**Planfeststellungsverfahren Rückhalteraum
Breisach/Burkheim 19. März 2018
Burkheim**

Arbeitsgemeinschaft Limnologie Oberrhein e.V., Freiburg
(AGL)

Einwendungen AGL vom 21.2.2017

UVS Seite 96/97

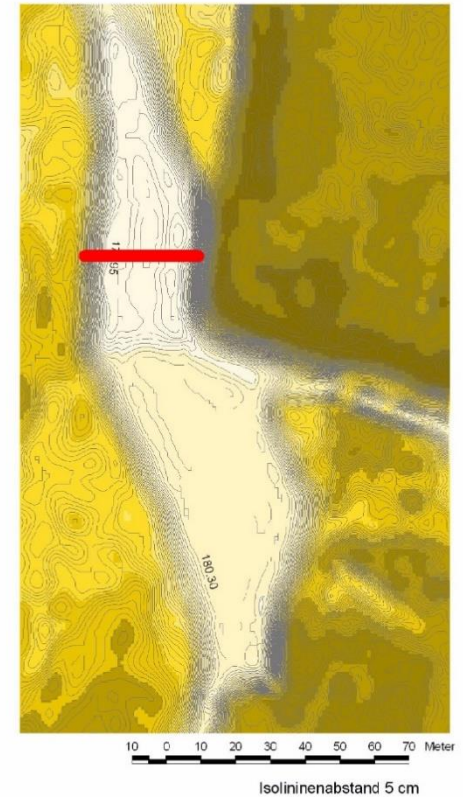
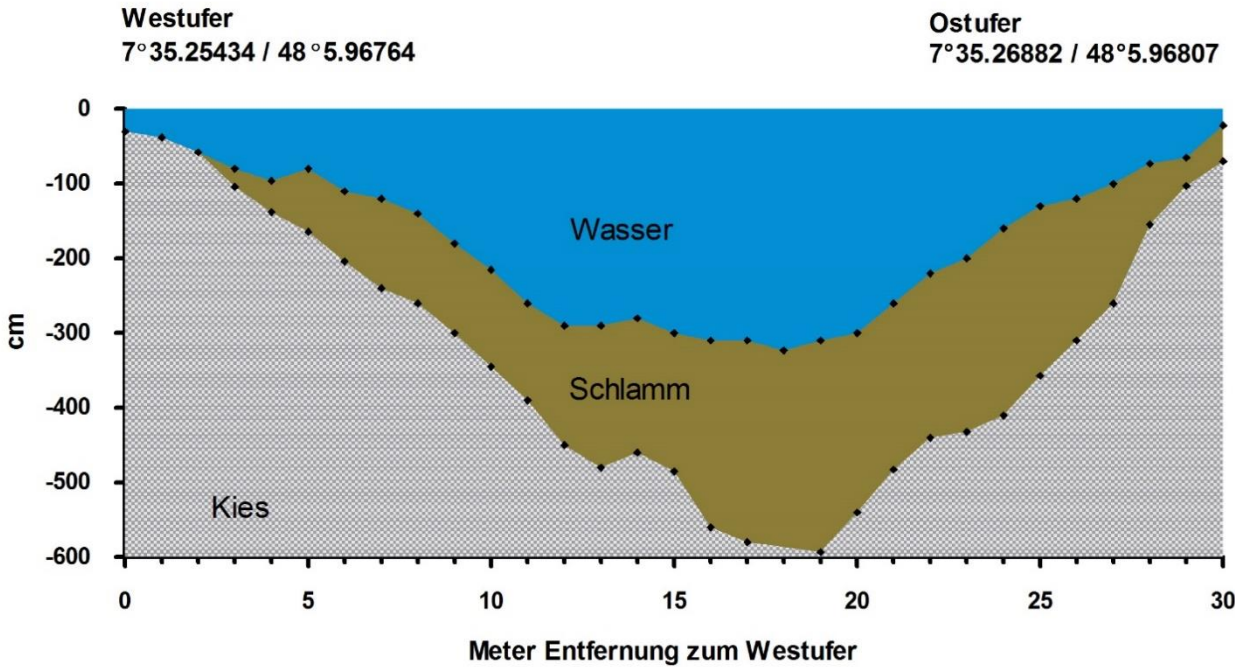
*„Bezüglich der Gießen und grundwassergeprägten Fließgewässer ist **festzustellen**, dass bei auetypischer Flutung einerseits vorhandene Schlamm- und Sedimente fortgespült und dann die zunächst mit der Hochwasserwelle zugeführte Nähr- und Schwebstofffracht durch die nachlaufend **exfiltrierende Grundwasserwelle** wieder ausgeschwemmt wird.“*

„exfiltrierende Grundwasserwelle“ im RHR bei Flutungen noch niemals beobachtet!

Fragen an Vorhabensträger:

- Belege - für welche Quellen prognostiziert?
- Detaillierte Wirkprognose?

Bsp. 2: Taubergiessen

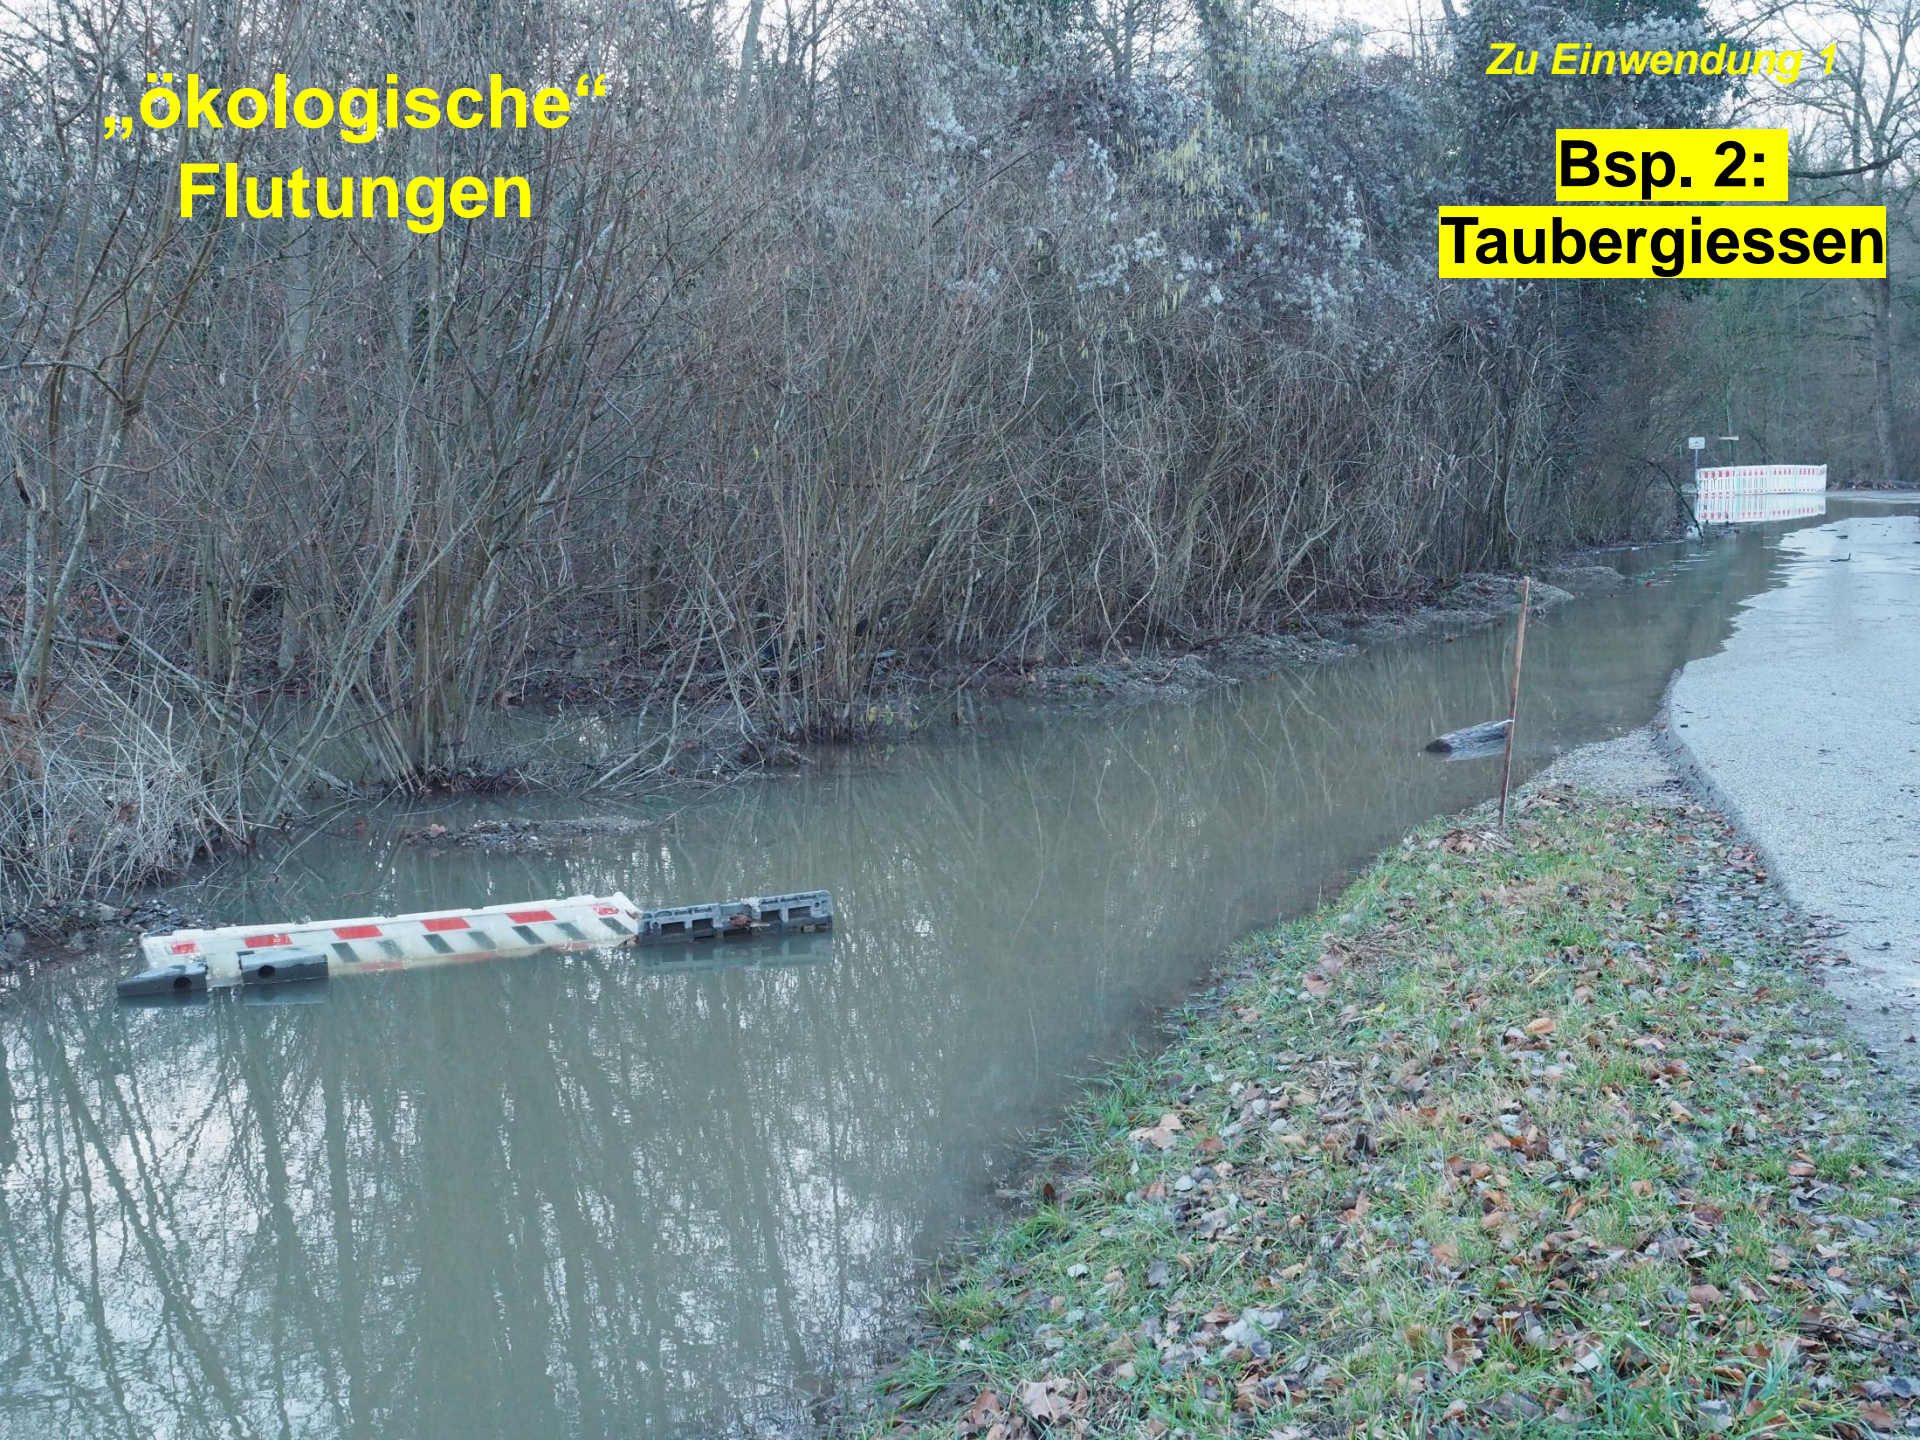
„ökologische“ Flutungen
